Progetto Definitivo
Parco eolico "Monte Marano" e opere connesse

Relazione di ottemperanza MiC

COMMESSA	FASE	ELABORATO	REV.
F0433	E	R01	A

La presente relazione viene prodotta in risposta alla richiesta di integrazioni del Ministero della Cultura (MiC) del 2.03.2022 prot. 0008216-P. I paragrafi successivi riportano nel titolo il riferimento alla numerazione dei singoli punti delle richieste integrative trasmesse con la sopra citata nota allo scopo di semplificare la lettura del presente documento. Inoltre, in allegato alla presente relazione sono presenti sia elaborati **prodotti ex-novo** per rispondere a specifiche richieste del MiC sia elaborati già presenti all'atto della presentazione dell'istanza riemessi in revisione B. Nel dettaglio gli elaborati prodotti sono riportati nella tabella seguente:

Figura 5: Localizzazione de Punti di Interesse (Pdi)

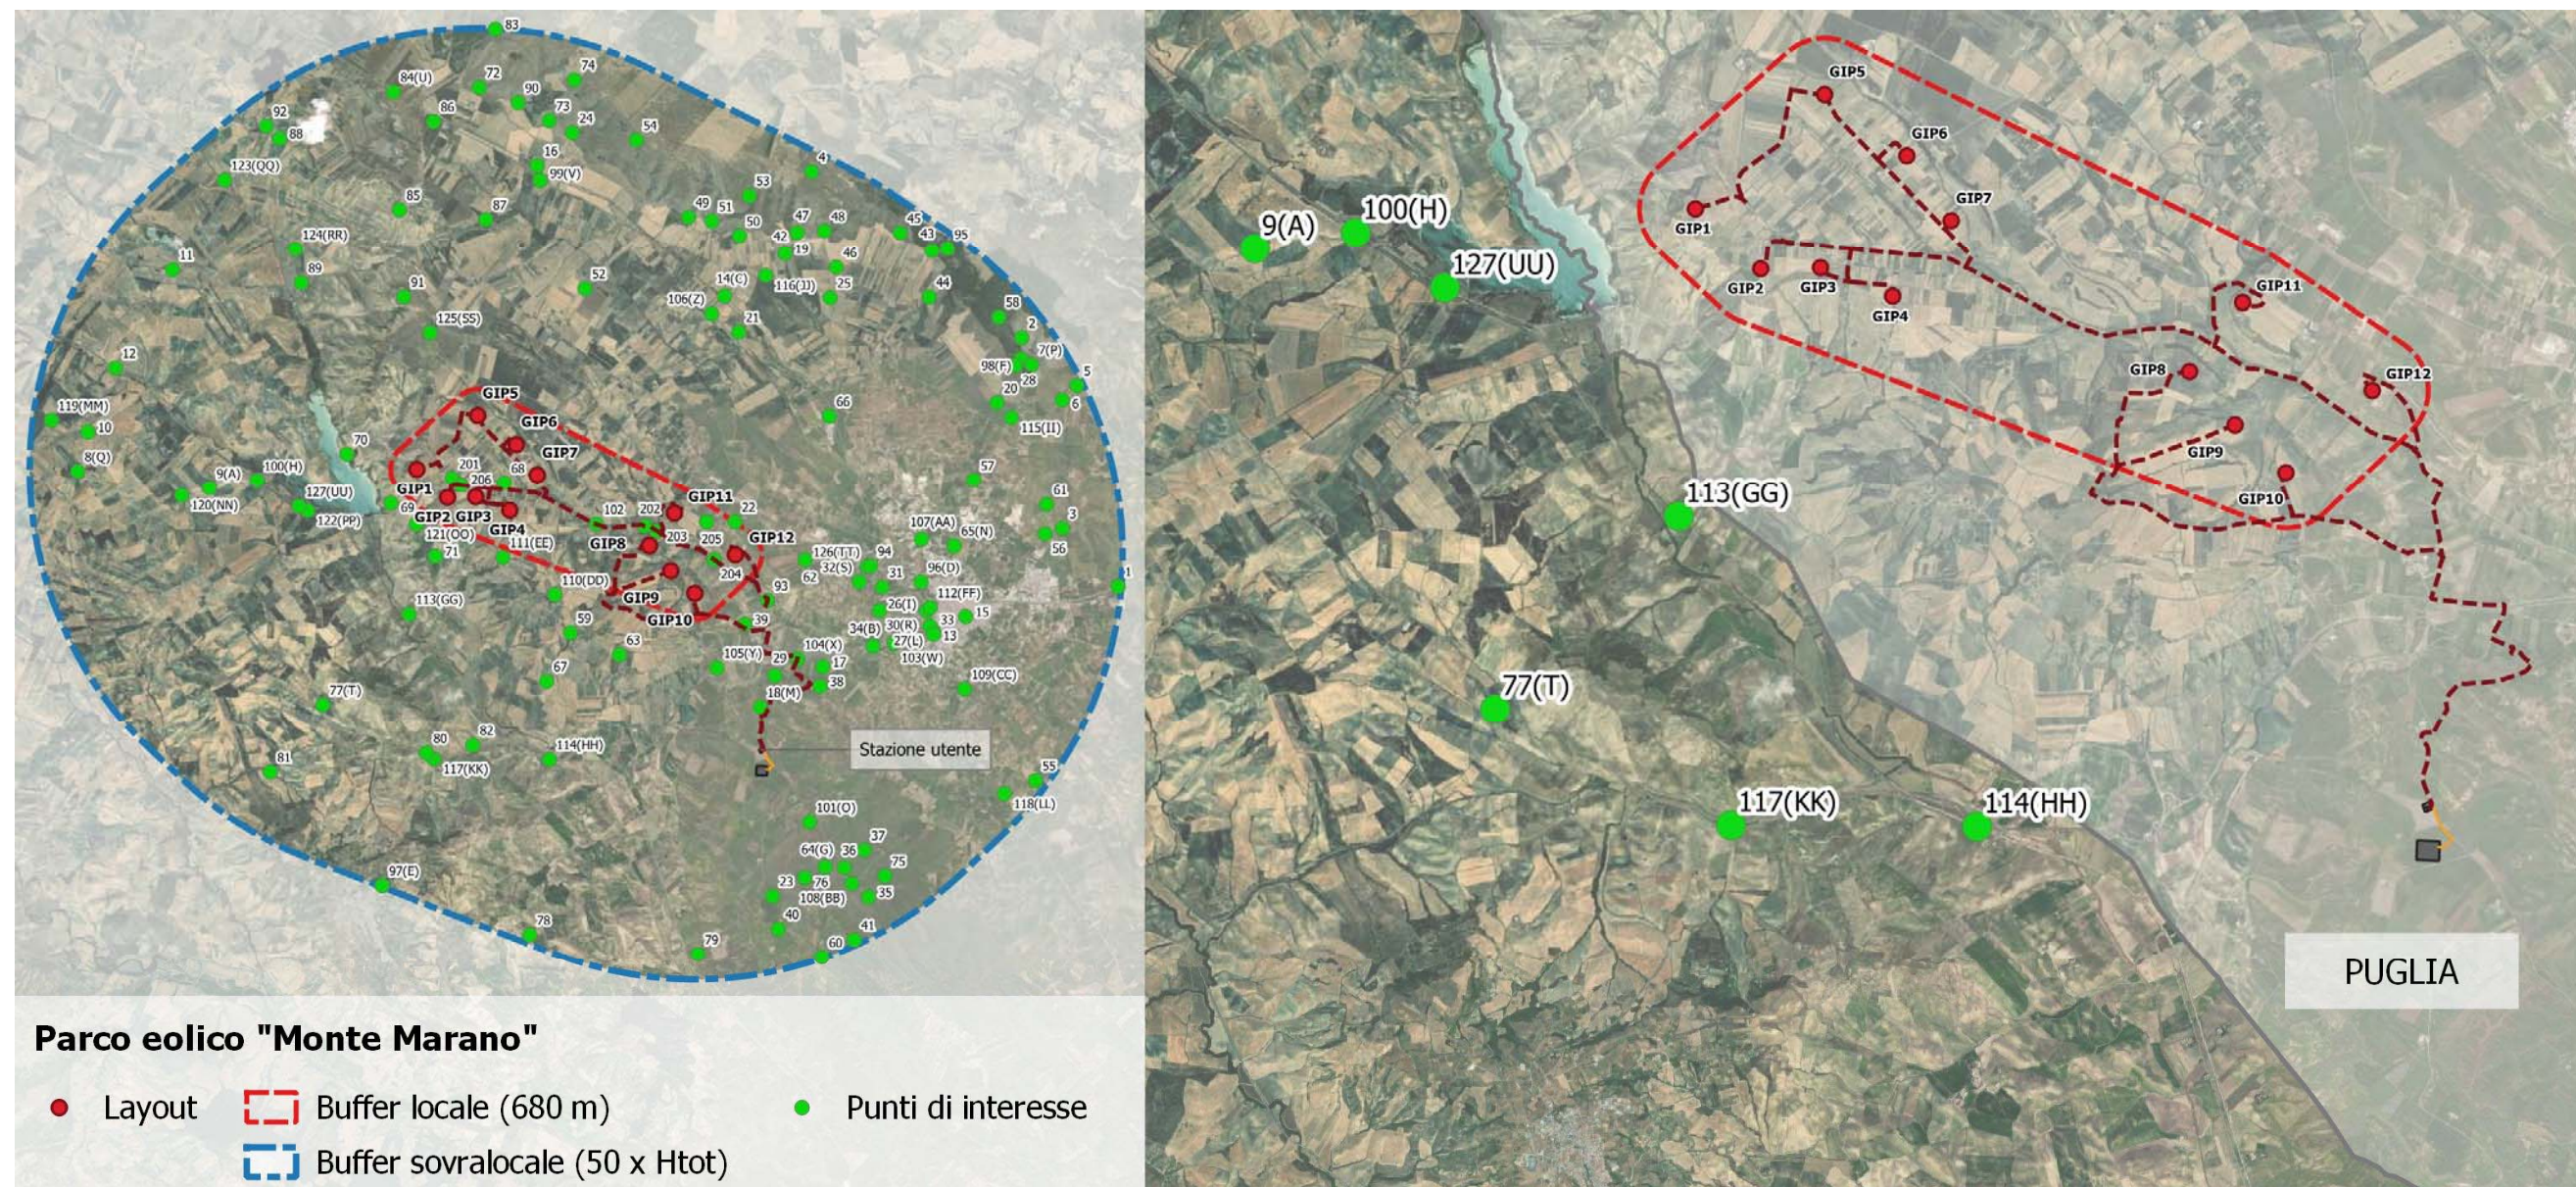
7. Richiesta d'integrazioni MiC prot.0008216-P Basilicata punto 1

In risposta al presente punto, si rimanda all'elaborato grafico prodotto F0433AT06B_Fotoinserimenti; sono stati considerati:

- diversi punti di ripresa fotografica lungo le viabilità a maggiore percorrenza (due dalla SS655 "Bradonica", due dalla SS96 bis e due dalla SP 79 Marascione Lamacolma);
- un punto nella porzione del Centro abitato di Irsina rientrante nel buffer di analisi considerato (Fotoinserimento già presentato in prima emissione con ID 97 Fotoinserimento E);
- un punto dall'immobile dichiarato di interesse culturale censito al catasto al foglio 8, particella 4, ubicato in Località San Giovanni (già individuato in prima emissione con l'ID 77, ma non considerato in prima come possibile localizzazione per un fotoinserimento in quanto dalla Carta di visibilità teorica risultava che dal suddetto l'impianto in progetto NON ERA VISIBILE)
